RÈGLEMENT NO 37. PRESCRIPTIONS UNIFORMES RELATIVES À
L'HOMOLOGATION DES LAMPES À INCANDESCENCE DESTINÉES À ÊTRE
UTILISÉES DANS LES FEUX HOMOLOGUÉS DES VÉHICULES À MOTEUR
ET DE LEURS REMORQUES

PROPOSITION D'AMENDEMENTS

TRANS/WP.29/670
16 avril 1999

PROJET DE COMPLÉMENT 18 À LA SÉRIE 03 D'AMENDEMENTS
AU RÈGLEMENT N° 37

Feuille WY21W/1

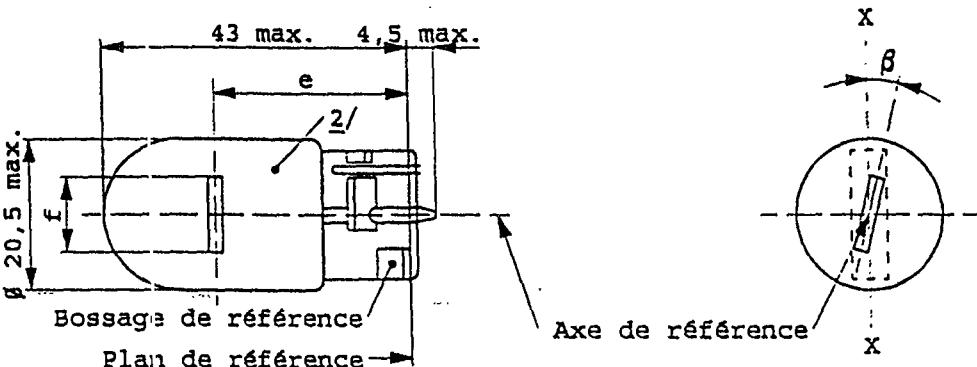
Annexe 1. supprimer les feuilles H2 et ajouter à la fin les nouvelles feuilles WY21W/1 et WY21W/2 présentées comme suit :

DIMENSIONS in mm	Lampe à incandescence de fabrication courante			Lampe à incan- ^{4/} descence-étalon
	min.	nom.	max.	
e		29,0 ^{3/}		29,0 ± 0,3
f			7,5	7,5 + 0 - 2
Déviation latérale ^{1/}			^{3/}	0,3 max
β	-15° ^{3/}	0°	+15° ^{3/}	0° ± 5°

CARACTERISTIQUES ELECTRIQUES ET PHOTOMETRIQUES				
Valeurs nominales	Volts	12		12
	Watts	21		21
Tension d'essai	Volts	13,5		
Valeurs normales	Watts	26,5 max		26,5 max à 13,5 V
	Flux lumineux 1m	280		
	±%	20		
Flux lumineux de référence: Ampoule jaune-auto: 280 lm Ampoule incolore : 460 lm à 13,5 V environ
